①②改善箇所説明図 (タイロッド干渉)

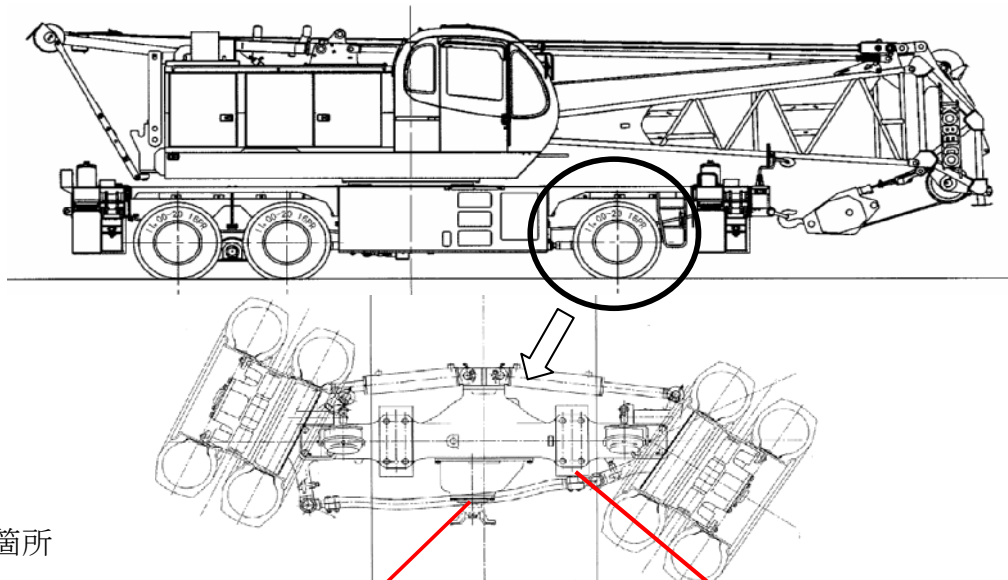
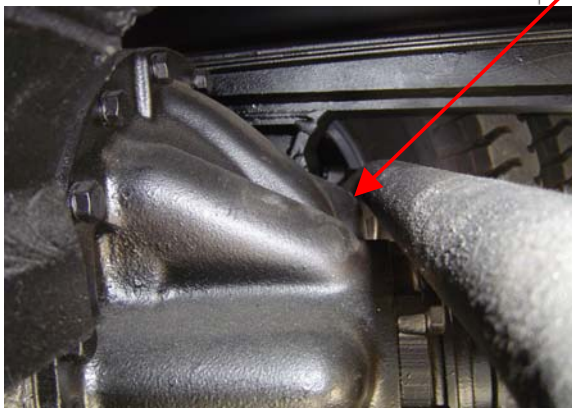
①かじ取装置のタイロッドの位置が不適切なため、最大かじ取り操作時にタイロッドとフロントアクスルが干渉するおそれがある。

②かじ取装置のタイロッドの製作誤差により、最大かじ取り操作時にタイロッドエンドが車枠のアクスル取付座に干渉するおそれがある。

①全車両、タイロッドを対策品に交換する。

タイロッドオフセット寸法の変更

対策前 55mm

対策後 65mm

②全車両、車枠のアクスル取付座の形状変更を行なう。
